Znak postępowania: WKD10c-27-14/2021

Dotyczy: postępowania o udzielenie zamówienia publicznego prowadzonego w trybie przetargu nieograniczonego na **Wykonanie robót budowlanych obejmujących budowę, przebudowę i rozbudowę linii kolejowej nr 47 w zakresie dobudowy drugiego toru wraz z infrastrukturą towarzyszącą, w ramach zadania: „Modernizacja infrastruktury kolejowej linii WKD – poprzez budowę drugiego toru linii kolejowej nr 47 od Podkowy Leśnej do Grodziska Mazowieckiego”.**

Zamawiający – Warszawska Kolej Dojazdowa sp. z o. o. z siedzibą w Grodzisku Mazowieckim, działając na podstawie art. 135 ust. 6 oraz art. 137 ust. 1 ustawy z dnia 11 września 2019 r. Prawo Zamówień Publicznych (Dz.U. z 2021, poz. 1129 z późn.zm), dalej zwanej „ustawą Pzp”, przekazuje treść zapytań, które wpłynęły w terminie, o którym mowa w art. 135 ust. 2 ustawy Pzp oraz po tym terminie wraz z wyjaśnieniami treści Specyfikacji Warunków Zamówienia (dalej: „SWZ”).

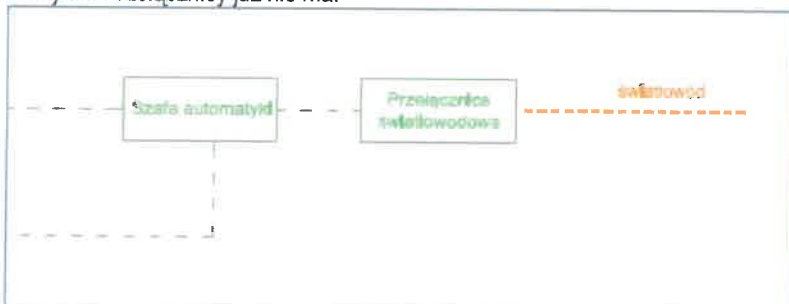
Prosimy o wyjaśnienie tych rozbieżności oraz jednoznaczną odpowiedź czy:

- kompensacja mocy biernej ma odbywać się po stronie średniego napięcia?
- to od wykonawcy i od wyników badań przeprowadzonych przez niego po wybudowaniu całej LPN zależy rodzaj i sposób zabudowania urządzeń kompensacji mocy biernej na całym przebudowywanym odcinku.

Odpowiedź nr 456:

Dokumentacja przewiduje kompensację mocy biernej po stronie SN. Rodzaj i sposób zabudowania urządzeń kompensacji mocy biernej, jeżeli będzie taka potrzebna, określi Wykonawca po przeprowadzonych badaniach po przebudowie LPN.

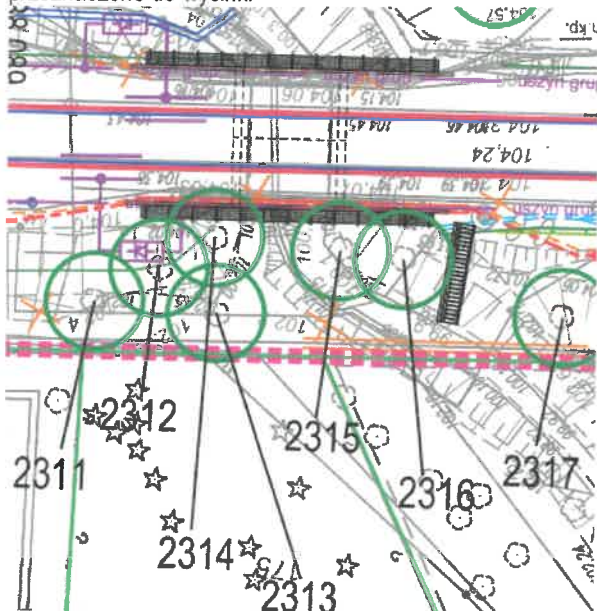
Z odpowiedzi przekazanych przez Zamawiającego wynika, że wszystkie drzewa przewidziane do wycinki zostały wycięte. W Projekcie Wykonawczym branży Zieleni Gospodarka drzewa są określone numerami : 2311, 2312, 2313, 2314, 2315 i nie są przeznaczone do wycinki

W tej sytuacji Wykonawca świadomy wysokości kar za ewentualne zniszczenie drzew w trakcie rozbiórki i budowy nowego obiektu Most 1 w km 25+356 prosi Zamawiającego o:

- potwierdzenie, że Projekt Wykonawczy branży objekty inżynierskie i Projekt Wykonawczy branży Zieleni Gospodarka faktycznie uwzględniają konieczność pozostawienia drzew o numerach 2311, 2312, 2313, 2314, 2315,
- odpowiedź dlaczego autor dokumentacji projektowej udostępnionej w przetargu nie zakładał konieczności usunięcia tych drzew z uwagi na pozostawienie ich w terenie objętych inwestycją,
- potwierdzenie, że w przypadku nieumyślnego uszkodzenia drzew o numerach 2311, 2312, 2313, 2314, 2315 Wykonawca będzie mógł dokonać nasadzeń kompensacyjnych w ilości 2:1 drzew o tym samym gatunku, ale nie będzie ponosił kosztów kar finansowych za zniszczenie drzew o numerach : 2311, 2312, 2313, 2314, 2315.

Odpowiedź nr 505:

- Potwierdzamy, że projekt zakłada pozostawienie ww. drzew.
- Zieleni na tym terenie wpisana jest do rejestru zabytków i objęta ochroną konserwatorską. Zakres wycinki należało ograniczyć do niezbędnego minimum oraz uzyskać decyzję Mazowieckiego Wojewódzkiego Konserwatora Zabytków. W ocenie projektanta wykonanie robót będzie możliwe przy odpowiednim zabezpieczeniu drzew doprecyzowanym w Tomie 13 Projektu Wykonawczego.
- Wykonawca robót zobowiązany jest do stosowania zabezpieczeń drzew, tak by do nieumyślnego ich naruszenia nie doszło. Odpowiedni sposób postępowania z drzewami został opisany w tomie XIII Projektu Wykonawczego.
